附表 D-02 生態專業人員現場勘查紀錄表

編號:D-02-1 全國水環境改善計畫-大漢溪大嵙崁親水園區景觀工程

勘查日期	民國 109 年 01 月 18 日	填表日期	民國 109 年 01 月 18 日
紀錄人員	黃鈞漢	勘查地點	桃園市水務局-基本設計審查
人員	單位/職稱	參與勘查事項	
黃鈞漢	觀察家生態顧問公司/經理	書面審查	
現場勘查意見		處理情形回覆	
提出人員(單位/職稱):王玠文/觀察家生態顧問公司		回覆人員(單位/職稱): 林煥堂(新綠主義股份有限公司/總經理)	
1.報告書 p19，應補充說明施工階段之生態保全對象，列入現地保留樹種及移植樹種存活狀況。		1.遵照辦理，請詳報告書附錄植栽清單。	
2.設計原則以保留現地樹種為主，減量移植工作，避免因移植造成樹種死亡。		2.遵照辦理，本計畫經現地調查移除先期種植已死亡植株，非必要將減少移植工作。	
3.報告書 p37，需提供移植計畫書，包含移植技術及現地保留樹種及移植樹種清冊，以供施工廠商參考，並於施工階段及完工後追蹤，且制定相關罰則，確保移植存活率。		3.遵照辦理，將於細部設計階段提出移植計畫書及清冊。	
4.報告書 p42，取消跨河箱涵生態步道及踏石步道，需減量使用人工構造物，增加自然棲地環境，有利物種棲息利用。		4.感謝指導，有關跨河箱涵步道將可同時兼做生物廊道，提供生態補償。	
5.減少設計混凝土鋪面設計，維持以自然土壤為主，增加植被生長空間；報告書(p26)密林區設計概念，與基本設計圖號 L-03-01之設計衝突，過多混凝土鋪面設計及串聯，造成該處空間被切割，不具密林區成效		5.感謝指導，已減少全區整體鋪面面積規模。	
6.燈具設計，建議須考慮照度及色溫，以及投射範圍，減少夜間光害問題，除影響植物生長，易會吸引趨光性昆蟲聚集。		6.感謝指導，相關規範及細部圖說將於細部設計階段提出

勘查日期	民國 109 年 04 月 30 日	填表日期	民國 109 年 05 月 01 日
紀錄人員	劉廷彥	勘查地點	桃園市水務局-細部設計審查
人員	單位/職稱	參與勘查事項	
黃鈞漢	觀察家生態顧問公司/技術經理	書面審查	
劉廷彥	觀察家生態顧問公司/技術經理	書面審查	
現場勘查意見		處理情形回覆	
提出人員(單位/職稱):王玠文/觀察家生態顧問公司		回覆人員(單位/職稱): 林煥堂(新綠主義股份有限公司/總經理)

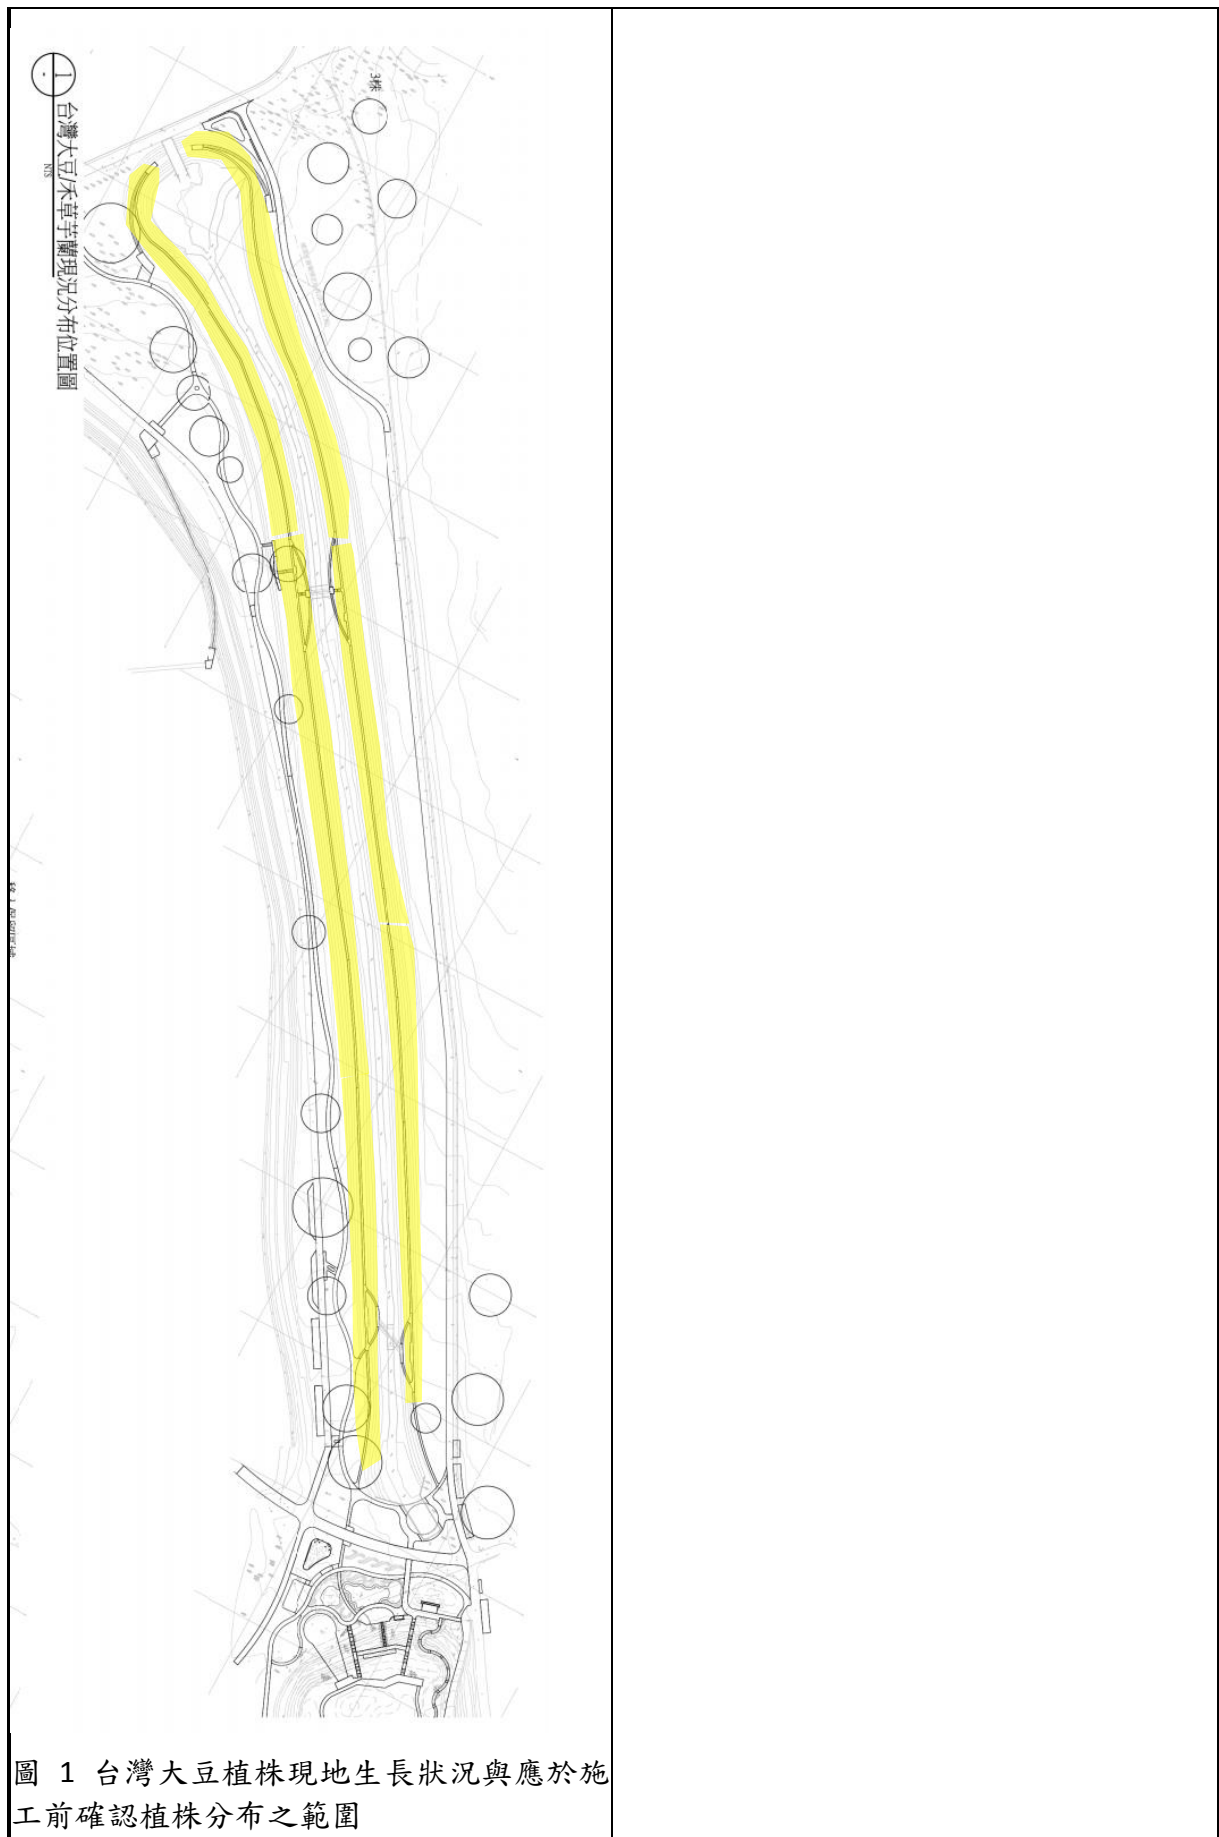
勘查日期	民國 109 年 07 月 16 日	填表日期	民國 109 年 07 月 23 日
紀錄人員	劉廷彥	勘查地點	工地現場
人員	單位/職稱	參與勘查事項	
劉廷彥	觀察家生態顧問公司/技術經理	現場勘查	
陳嘉聰	觀察家生態顧問公司/研究員	現場勘查	
現場勘查意見 提出人員(單位/職稱):劉廷彥/觀察家生態顧問公司		處理情形回覆 回覆人員(單位/職稱): 林煥堂(新綠主義股份有限公司/總經理)	
1.「補償」目前區域內稀有植物台灣大豆分布面積及植株數量皆龐大，又以水道兩側斜坡面為最多(詳見下圖黃色範圍)。目前細設兩側斜坡中間平緩處設置環繞水道的 1.5m 固化土步道，步道經過處勢必擾動原有大豆植株，但細設圖說中步道經過處並未標明之台灣大豆群落。建議應於施工前詳細調查下圖黃色區域內台灣大豆詳細位置，以利移植及保護工作執行 		1.遵照辦理，已編列施工階段生態檢測費用，另要求施工前先行提送植栽移植及調查清冊，優先進行施工前移植保護。 2.遵照辦理，已編列施工階段生態檢測費用，另要求施工前先行提送植栽移植及調查清冊，優先進行施工前移植保護。 3. 入侵植物如美洲含羞草等將於施工階段要求廠商進行移除。
